# NOTAT

Projektnavn **Lynetteholm**  
Projektnr. **1100038380**  
Kunde **Ejendomsselskabet By & Havn A/S**  
Version **0**  
Udarbejdet af **JLA**  
Kontrolleret af **OG**  
Godkendt af **SGRJ**

## Forureningsvurdering perimenter Lynetteholm

Dato 16-03-2022

**Figur 1-1** *Oversigtsplan over området for bundudskiftning for Lynetteholms perimeter. Placering af Lynettedepotet er markeret med rød ring.*

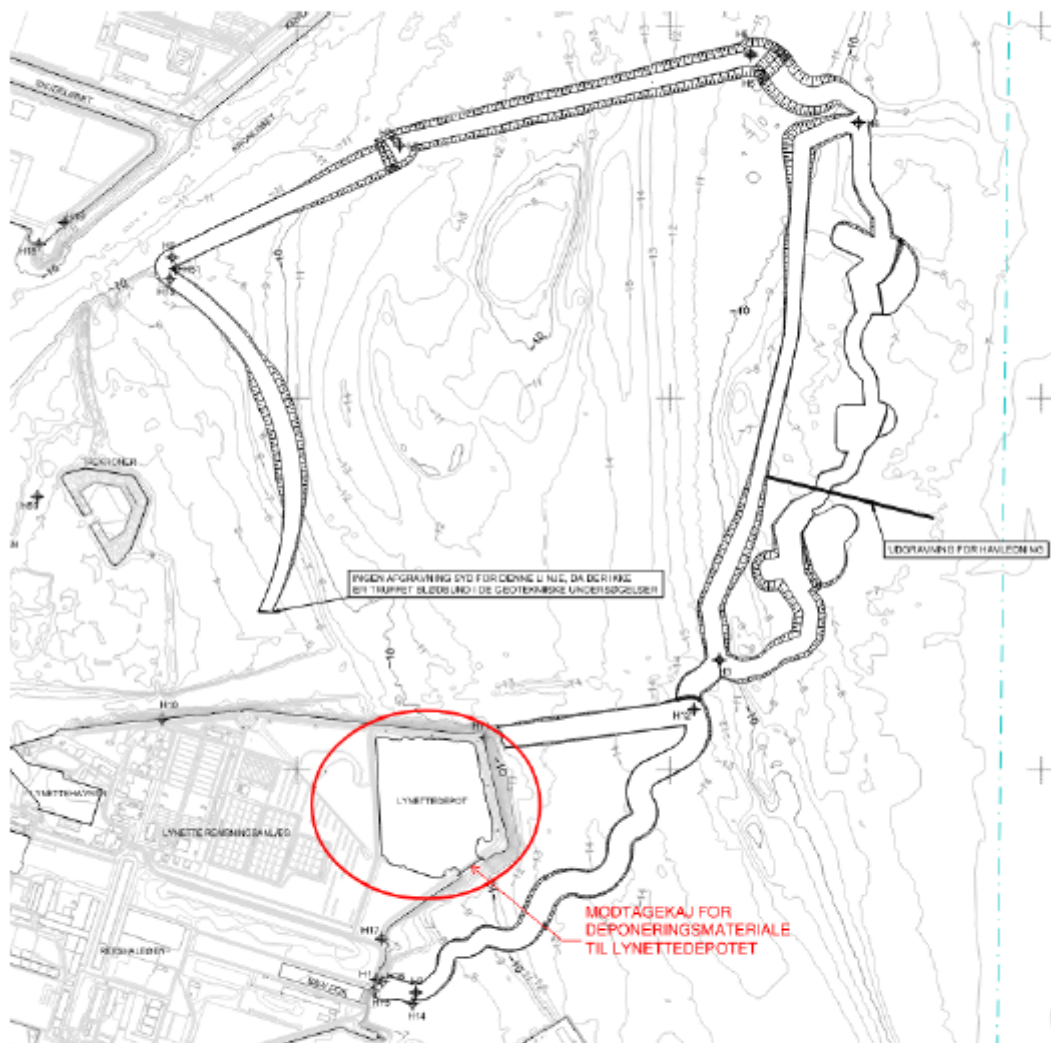
"Det fremgår ikke med tydelighed i Miljøkonsekvensrapporten for Lynetteholm i hvilke områder der skal foretages bundudskiftning for at etablere perimeteren". (side 3 fra Notat)

I notatet: "Udviklingselskabet By og Havn I/S. Lynetteholm. Blødbund til klapning" ref. /9/, er der foretaget en nærmere beskrivelse af bundudskiftningen (opgravning af sediment for deponering på land og opgravning af sediment for klapning) langs perimeteren for Lynetteholm. Nedenfor er uddrag fra ref. /9/:

Bundudskiftning foretages ved at opgrave blødbund fra havbund til overside af faste aflejringer og efterfølgende tilbagefylde afgravningen med marint sand. Bundudskiftningen foretages under fodafttrykket for hele perimeterkonstruktionen, jf. Figur 1-1.

Den afgravede blødbund skal deponeres eller klappes afhængig af forureningsgraden af det opgravede materiale.

I projektet er det forudsat, i overensstemmelse med dansk lovgivning, at alt materiale over øvre aktionsniveau (klasse C) skal deponeres i Lynettedepotet (Havbundssedimentdepot Lynetten). Det resterende materiale (klasse A og klasse B) forudsættes klappet.
